## Compte-rendu du Technical Committee du 19 mars 2025

## 2 MÂT STANDARDISÉ GÉNÉRATION 2

## 2.3 BOÎTIER DE HOOK D'ARBALÈTE

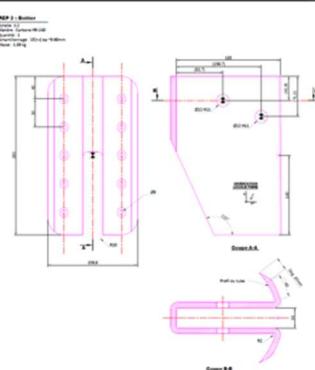
En novembre dernier, plusieurs solutions de boîtier de hook d'arbalète ont été proposées. La solution en aluminium a été rejetée par le TC qui était favorable à la proposition du boîtier carbone dessiné par Gsea design.

Dans un premier temps, nous avons soumis cette proposition à Facnor qui nous a fourni un devis de 5860 euros en ajoutant qu'ils préféreraient réaliser ce boîtier en aluminium.

CDK et Lorima préféreraient un boîtier en aluminium pour assurer une stricte répétabilité.

Nous n'avons pas les coefficients des axes et du boîtier carbone pour le design proposé par Gsea design. Pour le boîtier aluminium de Facnor, le CS est de 2. Sans cette information, il difficile de comparer les masses des deux propositions.

**Simone** : Le titane n'avait-il pas été envisagé ? Peut-on demander un devis ? De mémoire, nous avions critiqué l'aluminium par crainte d'usure prématuée de la pièce par électrolyse. Le titane coûte plus cher mais nous permettrait de pérenniser la pièce.

**Nicolas** : Concernant la construction du boîtier composite, nous avions déjà augmenté les rayons en 2024 avec Lorima pour limiter les varices. Nous avions alors des rayons de 8 mm en intérieur. Cette mise-à-jour a bien été transmise à Gsea ?

**René** : La solution titane semble impossible niveau coût. La plupart des équipes préfèreraient rester sur une solution carbone qui reste une solution simple et connue que nous pouvons améliorer.

**Noémie** : Oui, mais le boîtier pour le mât génération 2 ayant été épaisse, cette augmentation de rayon réalisée en 2024 s'est en quelque sorte « annulée ». Des propositions pour faciliter le drapage de cette pièce ont été transmises à Gsea. Nous sommes dans l'attente de leur retour.

### 2.3.1 SOLUTIONS PROPOSÉES À GSEA

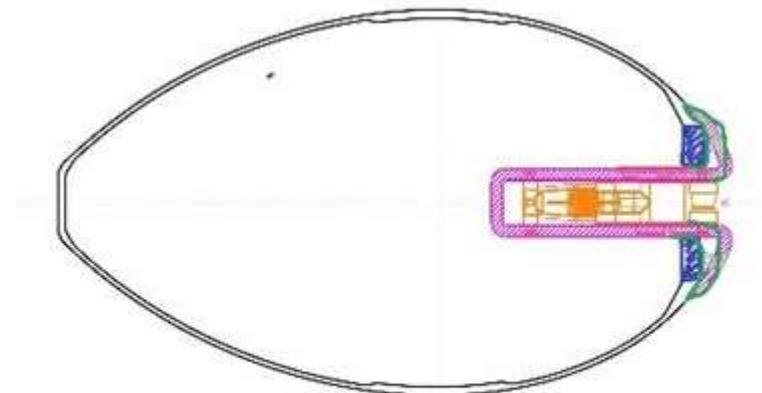
1) Insertion d'un bossage/insert dans le moule du mât pour aplatiser localement la face avant du mât et ouvrir le rayon du boîtier

- ➔ Nécessite des découpes pour éviter les tendus d'UD
- ➔ Enlève un peu de matière

2) Rayonnage des arrêtes de la lumière du mât [Solution privilégiée]

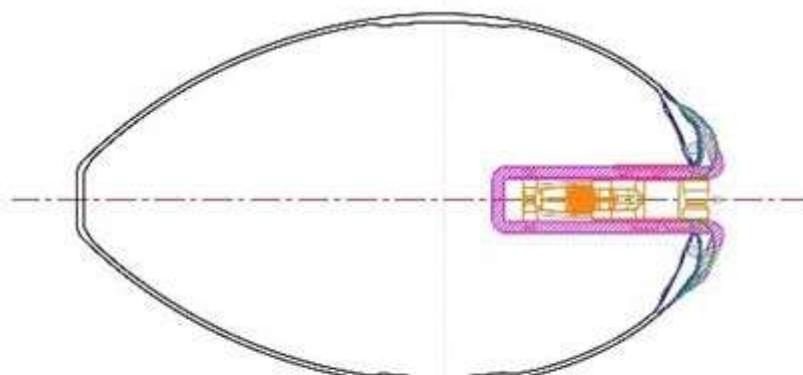
- ➔ Facilité de mise en œuvre : ne nécessite qu'une défonceuse avec la fraise adaptée
- ➔ Enlève un peu de matière
- ➔ Nécessite un renfort local supplémentaire

Nicolas : Le rayon extérieur n'est pas fonctionnel, pourquoi ne peut-on pas imposer un rayon intérieur de 8 mm ?

René : C'est ce vers quoi nous nous dirigeons.

### 2.4.2 PRÉCONISATION PLATINE DE PIED DE MÂT

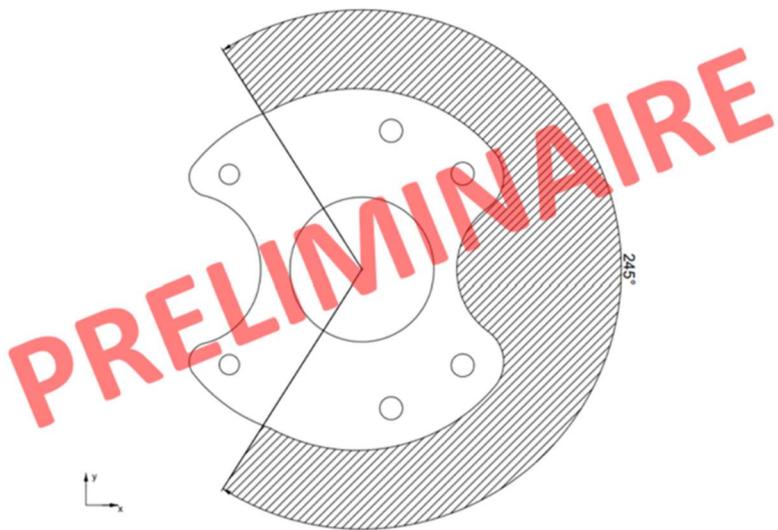
L'utilisation d'une platine de PDM reprenant les efforts horizontaux est nécessaire.

La zone minimale de contact entre la platine et le PDM est la suivante :

Les efforts statiques (W1) que la platine doit pouvoir reprendre sont les suivants :

- $F_x = 12,7 \text{ T}$
- $F_y = 15,1 \text{ T}$

Nicolas : A-t-on les charges de gréement associées à ces efforts en pied de mât afin que l'on puisse vérifier qu'il s'agisse bien d'un cas enveloppe ?

Noémie : Pas encore. Cela fait partie des éléments que nous pensions être partagés par Gsea aujourd'hui en TC.

→ Le rigload sera abordé par Gsea lors du TC du 9 avril.

## 2.5 DOUILLES D'ARBALÈTES

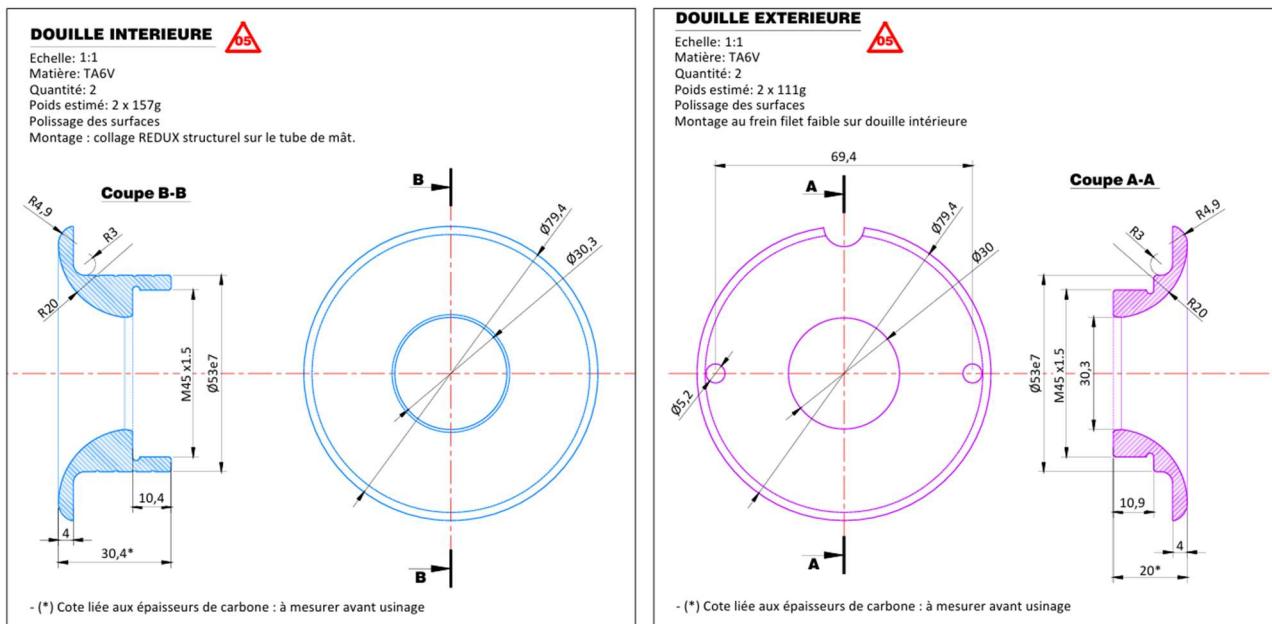
Demandes transmises à Gsea et prises en compte :

- Rayon le plus constant possible
- Augmentation du rayon intérieur pour le passage de l'arbalète

## 2.6 GUEUSAGE DU MÂT

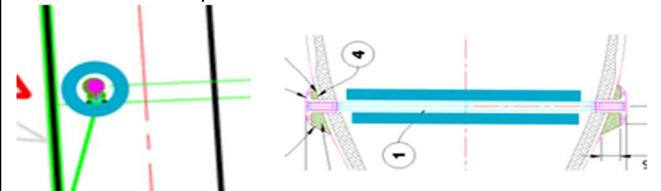
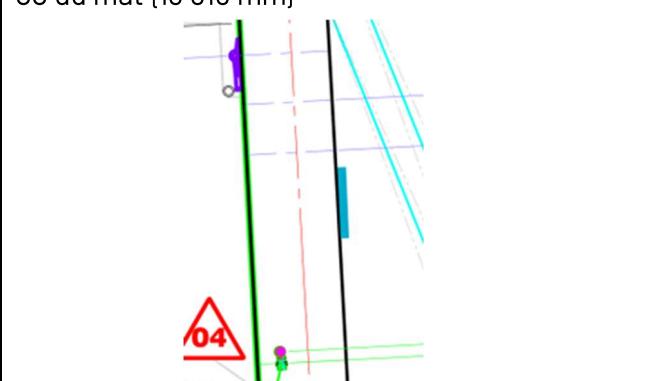
La fabrication des quatre premiers mât (deux de chaque chantier) permettra d'établir la masse du mât standardisé génération 2 qui doit être inférieure à 320 kg en configuration de jauge.

Les poids correcteurs seront installés aux altitudes permettant d'approcher au plus près du CG du mât.

La gueuse fait partie de notre CDC initial auprès de Gsea. Gsea n'a jamais été favorable à geuser au CG mais ne nous ont pas proposé d'autres solutions.

*René* : Nous avons besoin de vos retours. Les solutions 3 et 4 demandent que le tirant soit scellé. Le démontage du tirant ne pourrait avoir lieu que sous contrôle de l'autorité de jauge, ce qui est une contrainte. La solution 2 pourrait être envisagée en collant 2 tôles de part et d'autre du boîtier (à gauche et à droite). Sa masse est limitée.

**Nicolas :** Plutôt que d'implanter une gueuse, ne pourrait-on pas, après pesée, ajouter des plis de module suffisamment faible pour que cela n'ait pas d'impact sur la structure ?

**JC :** À partir du moment où l'on définit une masse maximale, aux alentours de 5 kg selon les derniers échanges, ne peut-on pas définir la solution technique permettant de répartir ces 5 kg en bonne intelligence ?

**Thomas :** C'est possible, par l'extérieur. L'avantage des gueuses est qu'elles peuvent évoluer dans la vie du mât au fil des réparations et renforts.

**Noémie :** Dans le CDC communiqué aux chantiers et à Gsea depuis le début des échanges, la masse maximale d'acceptabilité du mât standardisé génération 2 est de 320 kg. Si la masse des mâts est supérieure à cette masse, les clients sont autorisés à ne pas les accepter. Cela ne veut pas dire qu'ils ne seront pas jaugés par l'IMOCA. Si les clients les acceptent, ils seront jaugés et n'auront pas de gueuse. Si les 4 premiers mâts pèsent 318 kg, comme annoncé par Gsea, on pourrait accepter les mâts jusqu'à 320 kg sans les gueuser. Les mâts dont la masse serait inférieure à 318 kg seraient gueusés pour atteindre la masse de 318 kg.

**René :** Souhaite-t-on suivre la masse des mâts au cours de leur vie et faire évoluer la masse de gueuse ? Si non, la solution peut être intégrée à la fabrication du mât. La solution 2 semble la plus gérable car les deux endroits sont visibles, accessibles et permettent la modification de la gueuse dans le temps.
